## Detaljregulering E18 Kragerø – Bamble: Kopi av innkomne uttalelser fra interesseorganisasjoner Høring planforslag 2021

Kopi av innkomne uttalelser fra interesseorganisasjoner for  
detaljregulering E18 Kragerø – Bamble  
Utvidet varsling 2023 og 2024

Prosjekt nr.:	01227421
Oppdragsgiver:	Nye Veier AS
Dokumentnummer:	NV40E18KB-PLA-PLN-0010

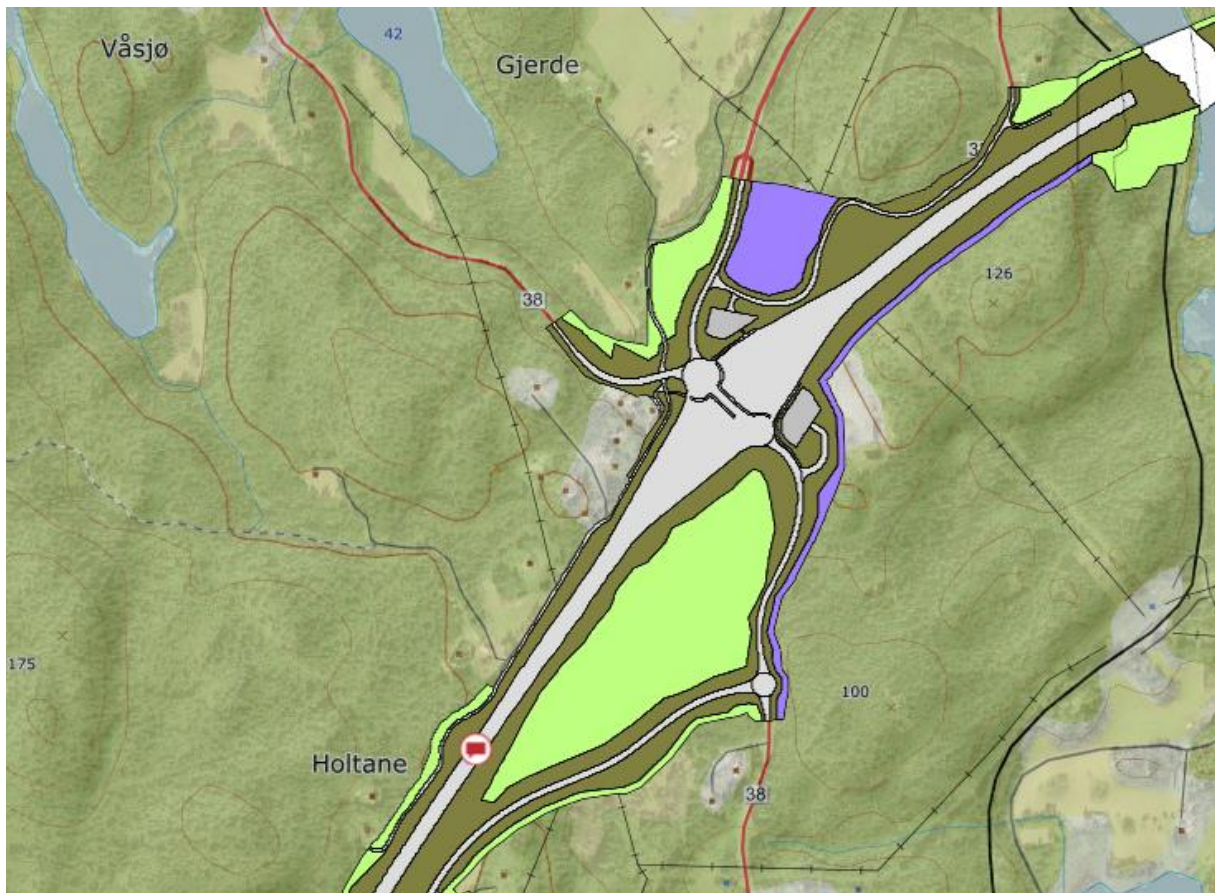
<b>Navn</b>	Sannidal Skogeierlag
<b>Innsendt</b>	9/14/2021, 23:28
<b>Innspill:</b> Bekkekulvert bør bygges med naturlig bunn, jamfør Kragerø kommunes reguleringsbestemmelser.

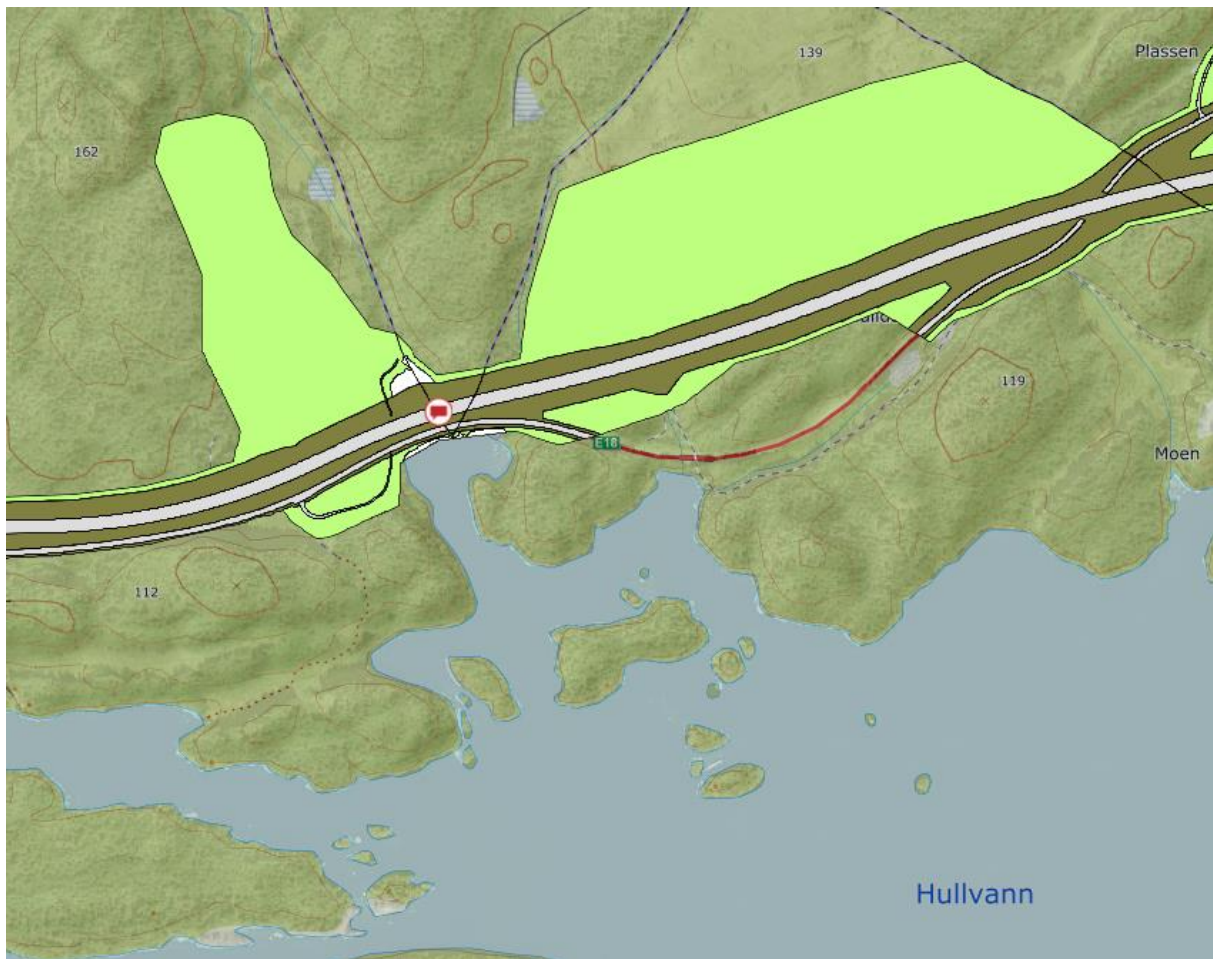
<b>Navn</b>	Sannidal Skogeierlag
<b>Innsendt</b>	9/14/2021, 23:30
<b>Innspill:</b> Bekkekulvert bør bygges med naturlig bunn, jamfør Kragerø kommunes reguleringsbestemmelser.

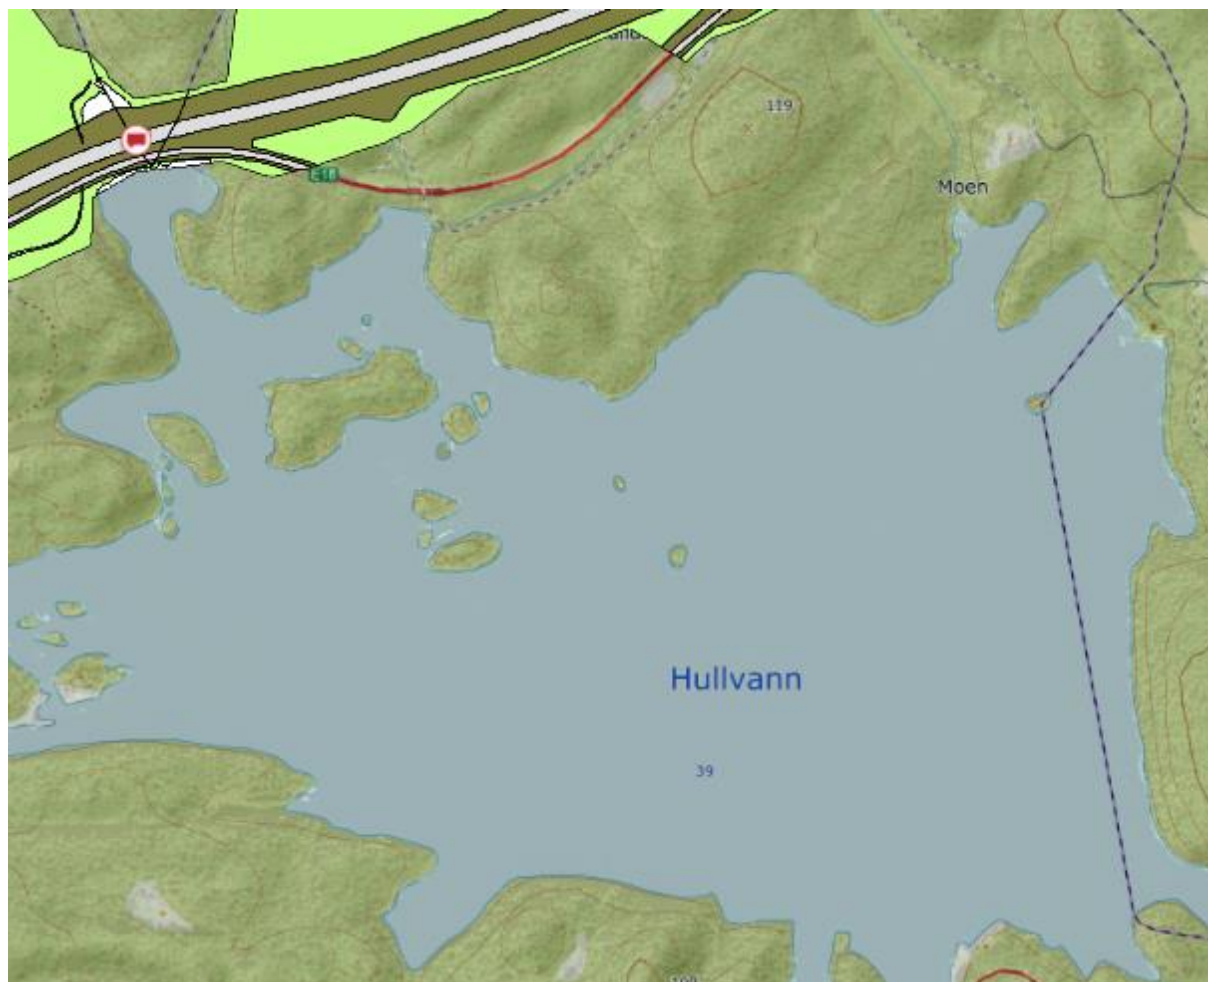
<b>Navn</b>	Sannidal Skogeierlag
<b>Innsendt</b>	14/9/2021, 23:35
<b>Innspill:</b> Det må bygges kulvert som fungerer for fisk. Denne blir lang, skal dekke både ny og gammel E18

## Reguleringsplan ny E18 Kragerø - Stebekken

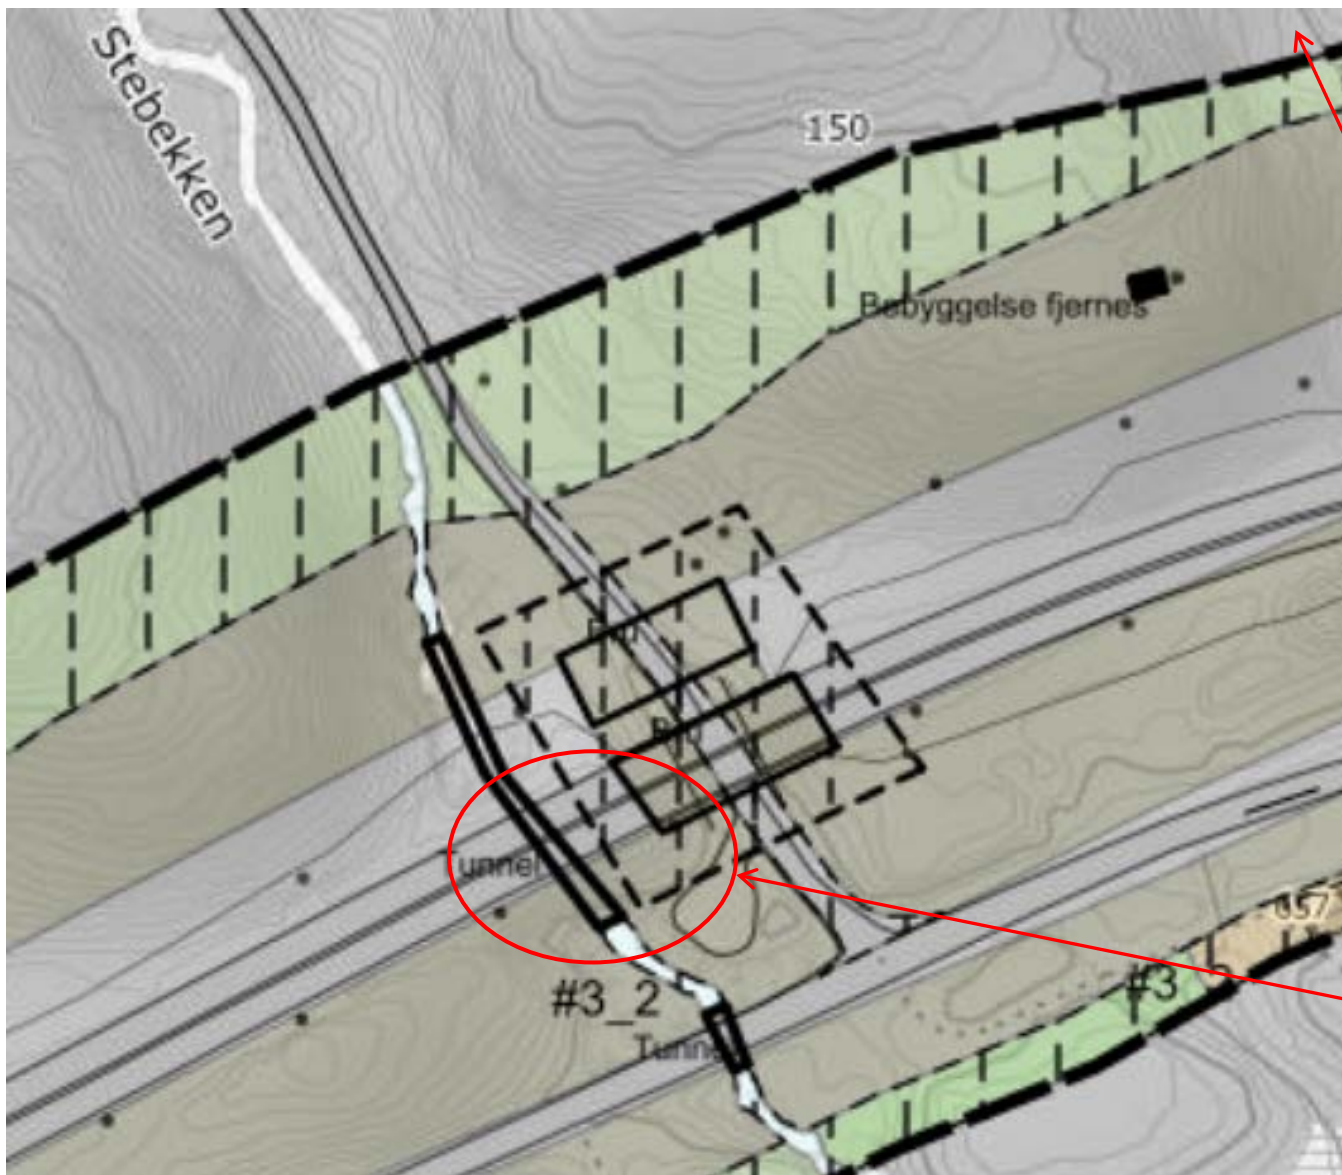
Stebekken er gytebekk for ørreten i Bråtvann og Lonavassdraget

# Reguleringsplan ny E18 Kragerø – Bråtetjenn, Fosteråstjennene og våtmarksområdet rundt

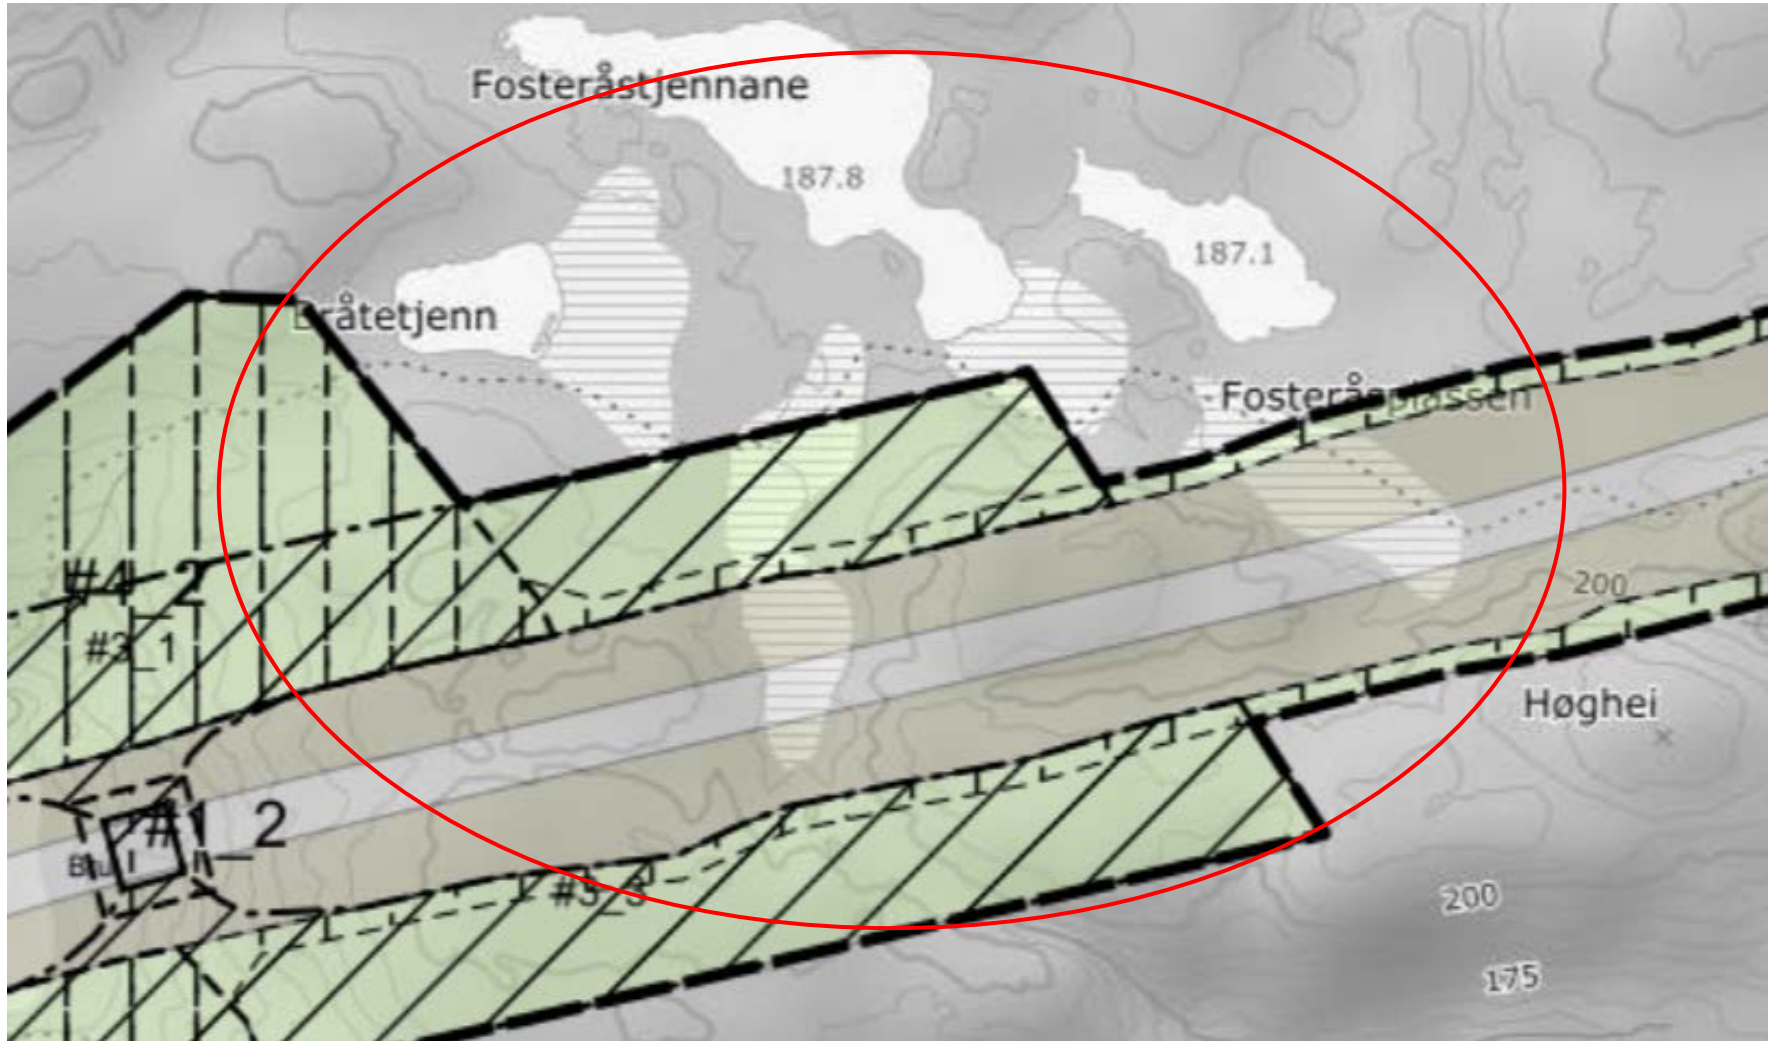
Planforslaget for ny E18 risikerer å drenere hele området innenfor rød sirkel, tunnell igjennom området reduserer faren for drenering av området. Reguleringsplanen inneholder ingen amfibiekulvert i området.

## Reguleringsplan ny E18 Kragerø – Bekken fra Torvtjenn og Helvetestjenn

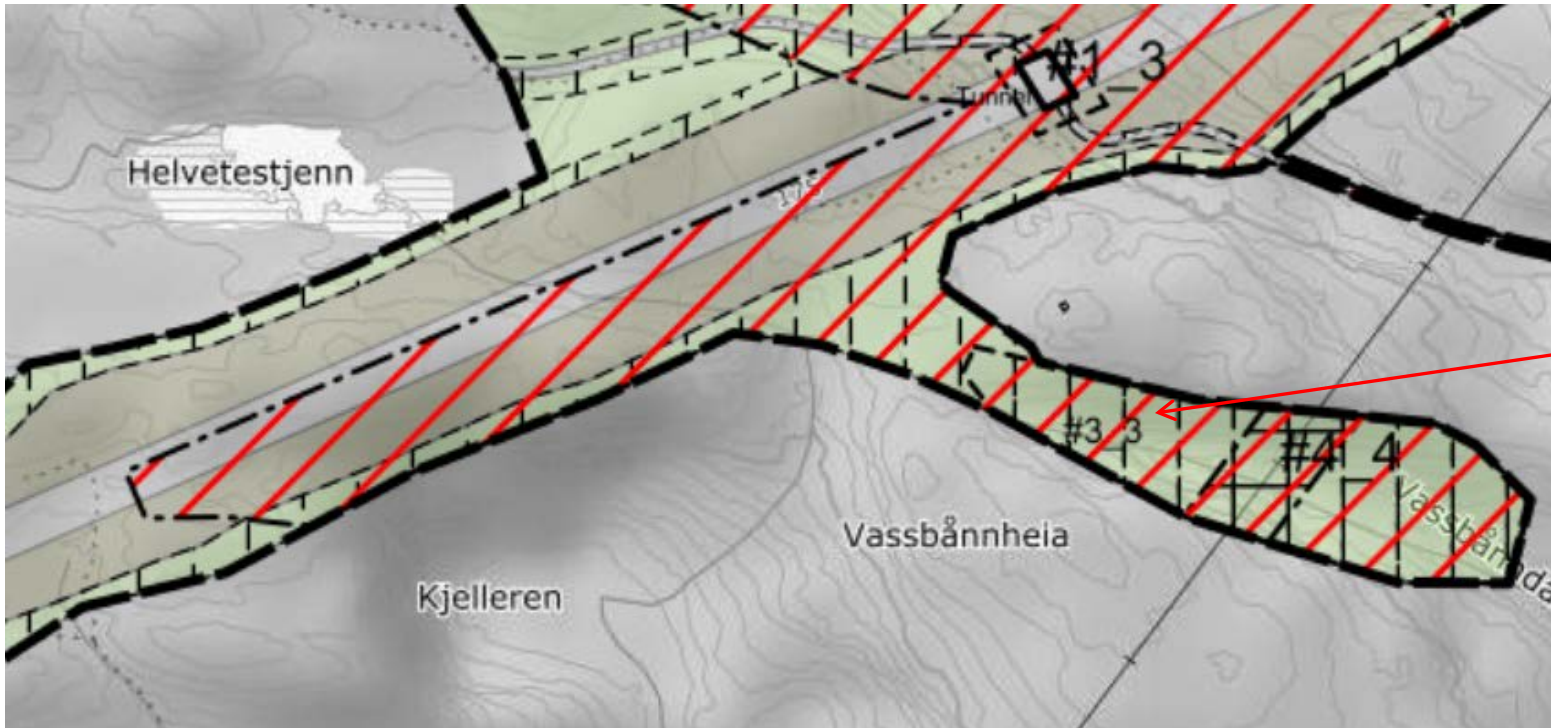
Planlagt  
massedeponi,  
D25B  
Vassbåndalen, ca.  
145.000m<sup>3</sup>, fare  
for sulfidholdige  
bergarter og  
forsuring av Lona.

## Reguleringsplan ny E18 Kragerø – Bekken i Blautmyrdalen

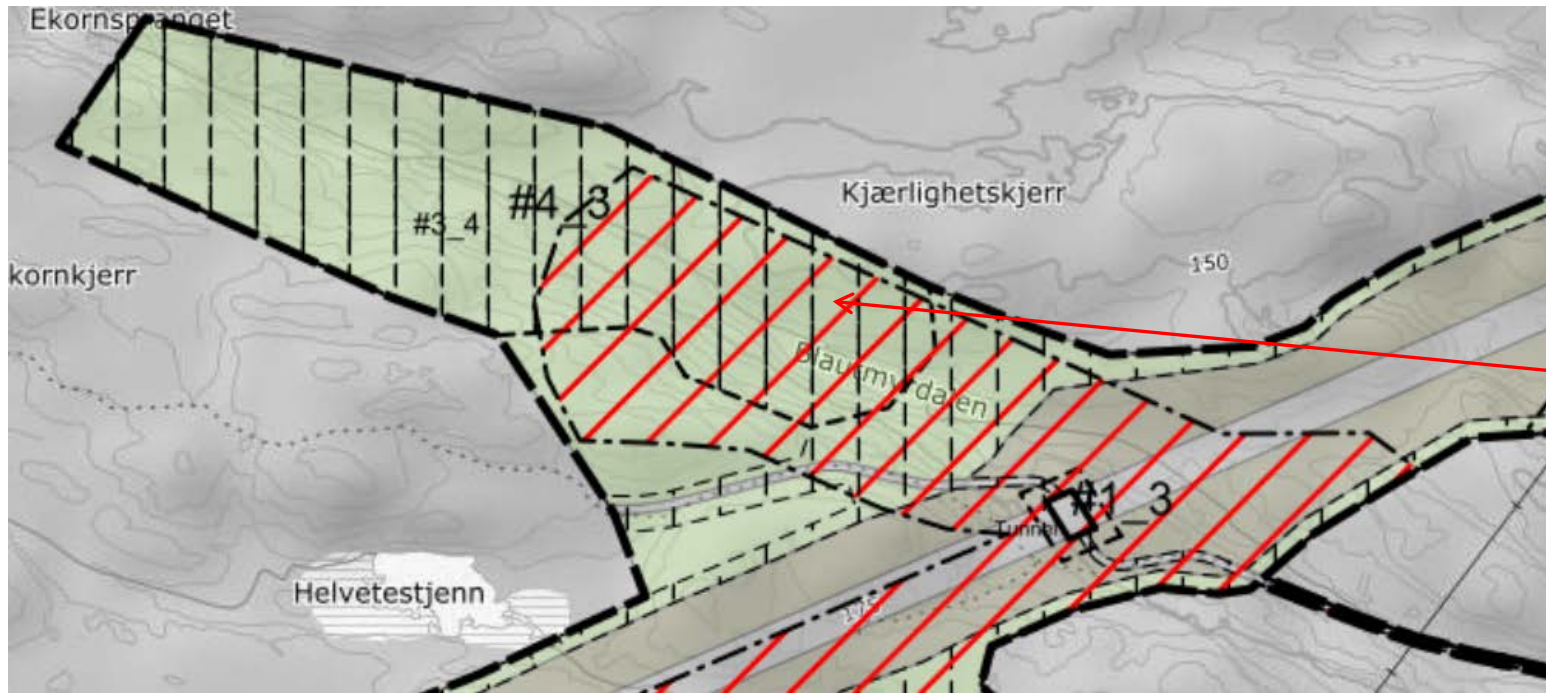
Planlagt  
massedeponi,  
D25A  
Blautmyrdalen, ca.  
332.000m<sup>3</sup>, fare  
for sulfidholdige  
bergarter og  
forsuring av  
Røssbekken og  
Lona.

## Reguleringsplan ny E18 Kragerø – Røssbekken ved Lille Dammyra

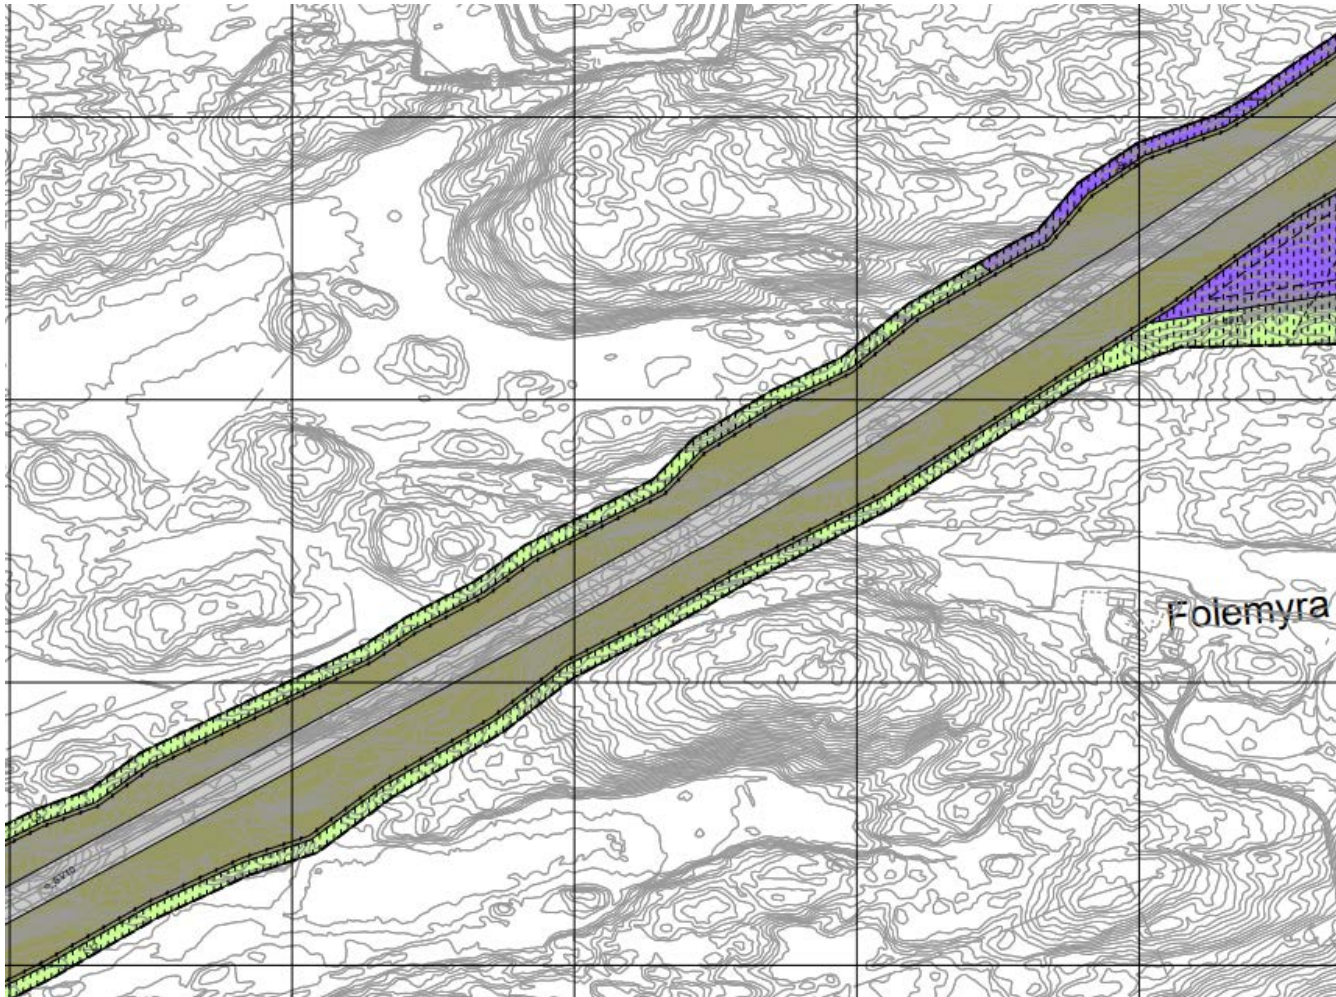
Røssbekken ved Lille Dammyra krysses i liten kulvert, denne må lages med naturlig bunn (reguleringsbestemmelse for Kragerø kommune). Veien går på høy fylling med stor sannsynlighet for syredannede bergarter. Reguleringsplanen inneholder ingen amfibiekulvert i området.
